Temp. No. ③：ベローズを取付ける継手の容器胴への適用拡大

1. 現状

2. 要望

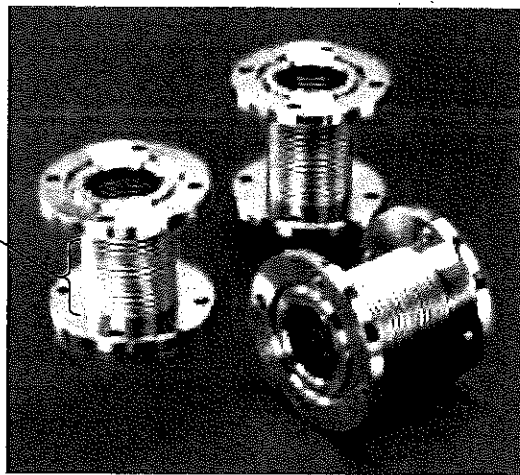
ベローズ*を取付ける継手の溶接部の設計は、熱交換器等の管又はネックリングに限定され、容器の胴については配慮されていない。

- a. 別図第7(1)の継手は、ベローズと容器の胴を取付ける場合、備考欄に「ベローズと管又はネックリングとの取り付け溶接に限る」との使用制限があるため、ネックリングを介して取り付けなければならない。
- b. 別図第7(2)の継手は、備考欄に「ベローズと管との取り付け溶接に限る」との使用制限があるため、胴との取り付け溶接ができない。

ベローズを取付ける継手の溶接部の設計について、熱交換器等の容器の胴に適用できるようにする。

接部の設計に対する「特殊方法溶接の認可(特認)」[2,3]であった。この特認においては、ベローズとの取付けの際、特にネックリングを介する使用制限は無いため直接胴と溶接されていた。この直接胴と溶接される継手構造は、特認においては実績があり問題等は生じていない。よって、ベローズと胴を直接取付け溶接しても構造上問題がないものと判断し、別図第7(1)及び別図第7(2)の備考欄を改正し、熱交換器等の容器の胴に適用できとすることは妥当と判断される。ただし、別図第7(3)及び別図第7(4)のすみ肉溶接については、容器への要望もなく、管との取り付け溶接に限ることは妥当と判断されるため、現行のままとする。

また、この継手の種類は、「部分溶込み溶接」ではなく「完全溶込み溶接」であるため併せて改正すると共に添え字等の適正化を図る。
